改善箇所説明図

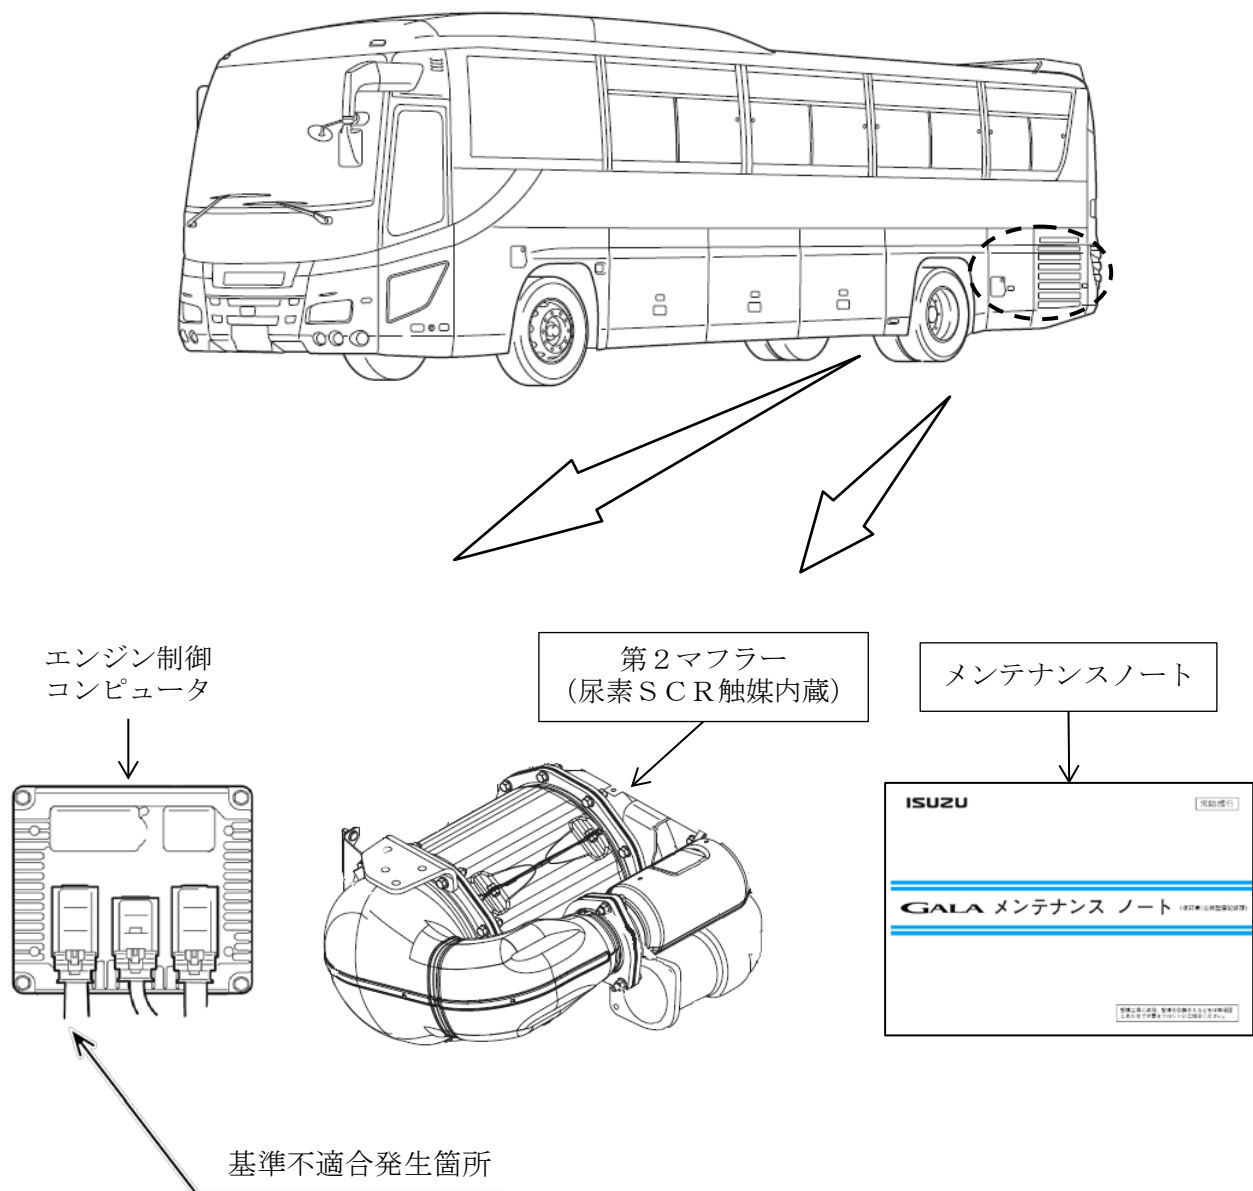
E13Cエンジン搭載車において、DPR再生用制御プログラムが不適切なため、高回転高負荷条件でのDPR再生中に尿素SCR触媒温度が想定より高温となり、触媒劣化の進行が早くなることがある。そのため、そのまま使用を続けると排出ガス中の窒素酸化物の排出値が規制値を超えるおそれがある。

全車両、暫定措置として、浄化率の点検を行い、基準値を超える場合は触媒を交換する。また、メンテナンスノートの点検整備項目にSCR触媒の浄化率点検を追加する。なお、恒久対策が決定し次第、改めて措置を実施する。

識別：運転者席左側ドア開口部のシリアルナンバープレートの下に、識別ペイント（白色）を塗布する。
